女川原子力	発電所第2号機 工事計画審査資料
資料番号	02-補-E-01-0100-6-3 改 <mark>5</mark>
提出年月日	2023年6月 <mark>27</mark> 日
【凡例】	: 前回ヒアリング資料からの変更箇所

補足-100-6-3 非常用ガス処理系主要弁の要目表記載変更について

非常用ガス処理系主要弁の要目表記載変更について

添付資料 2:原子炉格納施設の主要設備リスト(今回変更認可申請資料)

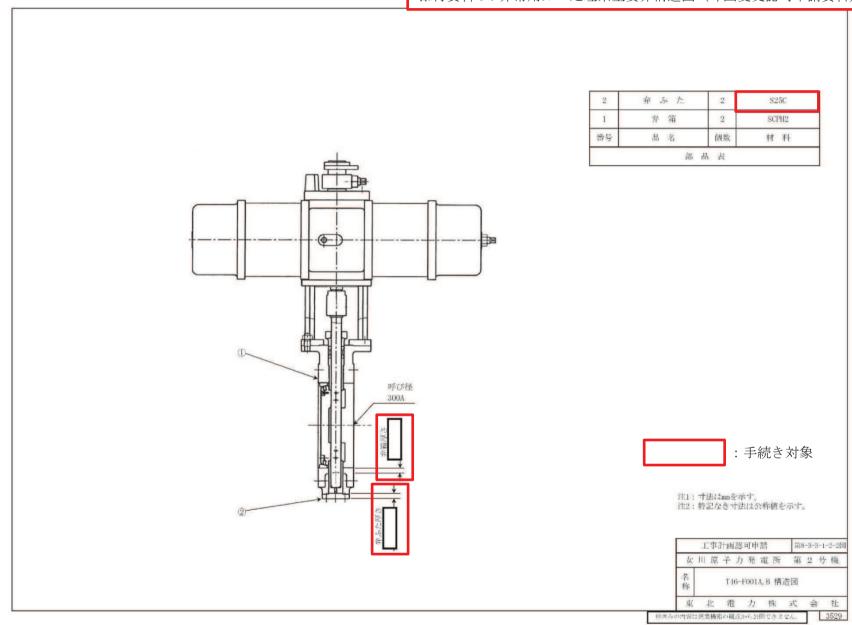
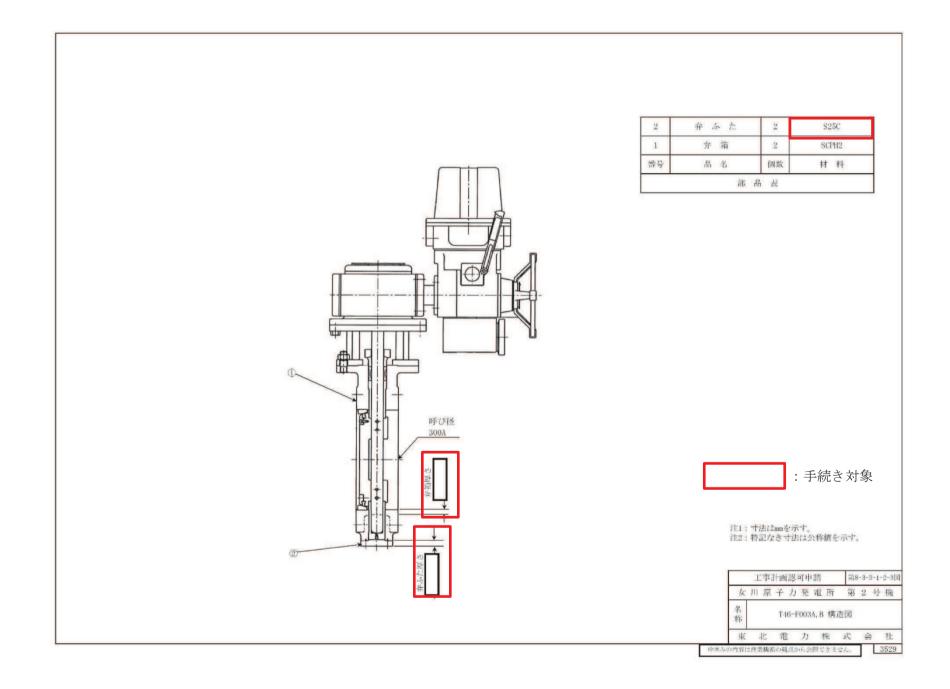
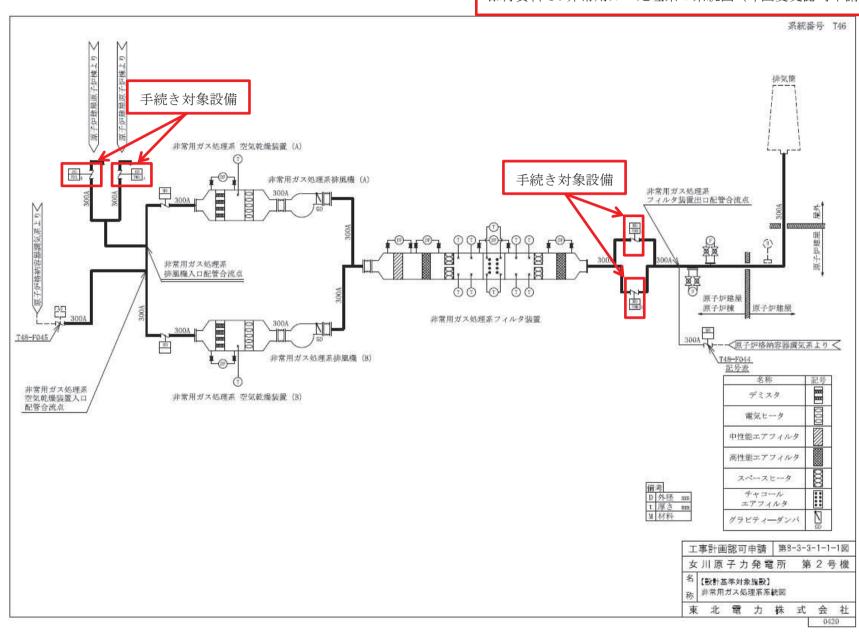
非常用ガス処理系主要弁 (T46-F001A, B 及び T46-F003A, B) について原子炉格納施設の基本設計方針 (主要設備リスト)の機器クラスを「クラス 4」から「クラス 2」へ記載を適正化する。

***5: 本版側は、容器として使用するフィルタ装置と同一版器である。 *6: 既工事計画書にはクラス4と記載。 従来よりクラス2で設計していることから記載の適正化を行う。

女川原子力発電所第2号機 設計及び工事計画の変更認可申請 変更前後比較表 【8.3.3.1_非常用ガス処理系】

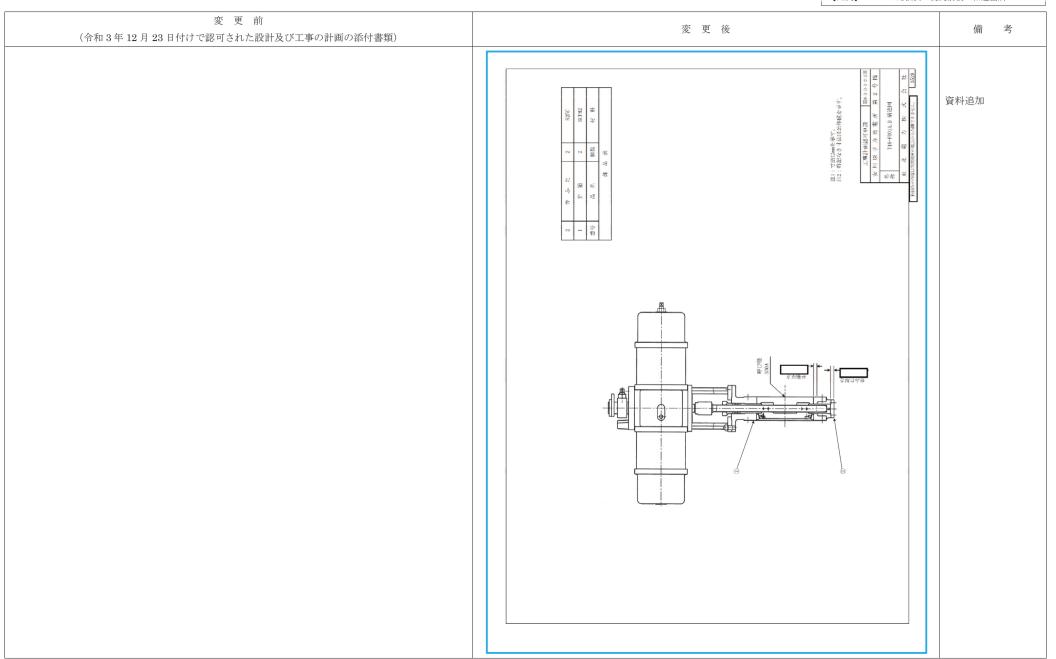
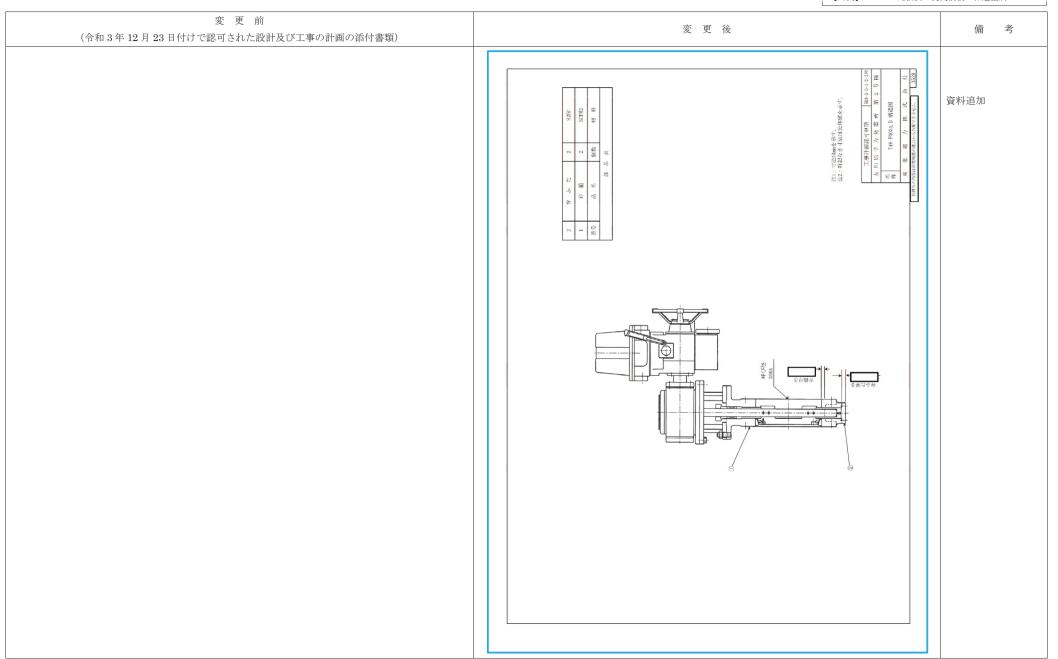
非常用ガス処理系主要弁(T46-F001A, B, T46-F003A, B)の弁箱厚さについて,腐食代を考慮した寸法(設計確認値)へ記載を変更する。なお,弁ふた厚さ及び弁ふた材料の記載がなかったことから記載を 商正化する。

<要目表変更前欄>	<	<要目表変更後	欄>
	(mm)			(mm)
(2)	弁ふた厚さ,材料(T4	16-F001A, B,	T46-F003A, B)	の要目表変更前欄の記載の適正化
	<要目表変更前欄>		<要	目表変更後欄>
	(弁ふた厚さ) - ⇒		(mm)	変更なし
	(弁ふた材料) - ⇒	S25C	奕	変更なし しゅうしゅう
